FUJITSU Integrated System Cloud Ready Blocks

Enterprise モデル(ラックサーバタイプ)

ご使用上の留意事項 / ドキュメント修正事項

2017 年 7 月
富士通株式会社

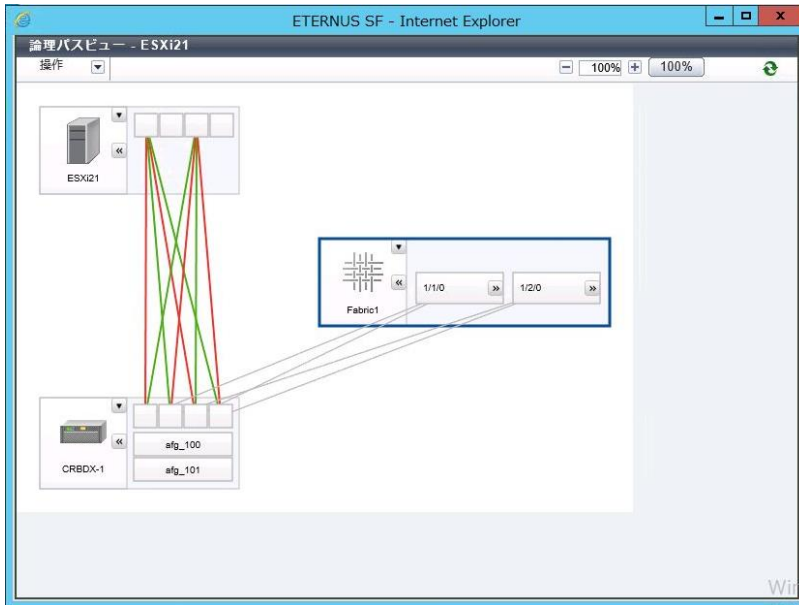
1. インフラ管理 VM に CRB 管理者アカウントでログインします。
2. ETERNUS SF Storage Cruiser Web コンソールで、修正適用後の状態を確認します。
 - (1) ETERNUS SF Storage Cruiser に IE を使用してログインします。
 - (2) [マップビュー]タブを選択します。
 - (3) 右側オーバービュー欄に表示されているサーバの右上▼をクリックし、[論理パスビュー]を選択します。

- (4) 表示された[論理パスビュー]画面で、赤く表示されている論理パスがあることを確認します。
この赤いパスが、削除対象のパスとなります。赤く表示されているパスが存在しない場合(すべて緑)、サーバ、ならびにストレージ右上▼をクリックし、[設定の再読み込み]をクリックします。

表 7.1 各製品ファームウェアのインポート対象

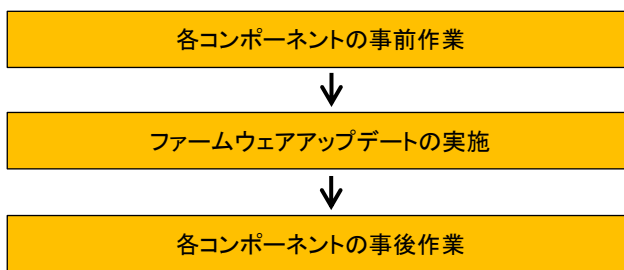
本製品を構成する装置のファームウェアのアップデートには、ServerView Infrastructure Manager のメンテナンス支援機能をご使用いただけます。メンテナンス支援機能を使用して適用する、アップデート用データ(BIOS/ファームウェア)を事前にインポートする必要があります。インポート可能な BIOS/ファームウェアについては、弊社 SupportDesk-Web より、製品ページをご確認ください。

なお、メンテナンス支援機能によるファームウェアのアップデートに対応していない装置および、インポート可能なデータとして提供されていないファームウェアについては、各装置のマニュアルに従ってアップデートの実施をお願いします。

「1.2 サーバのシステムからの切り離し・サーバの停止」に以下の流れ図を追加します。

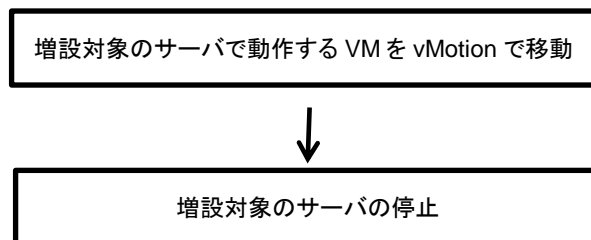
作業は以下の流れで行います。作業の詳細は『利用ガイド』を参照してください。

「1.4 サーバの起動・サーバのシステムへの組込み」に以下の流れ図を追加します。

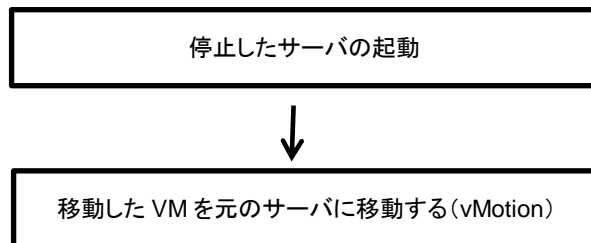
作業は以下の流れで行います。作業の詳細は『利用ガイド』を参照してください。
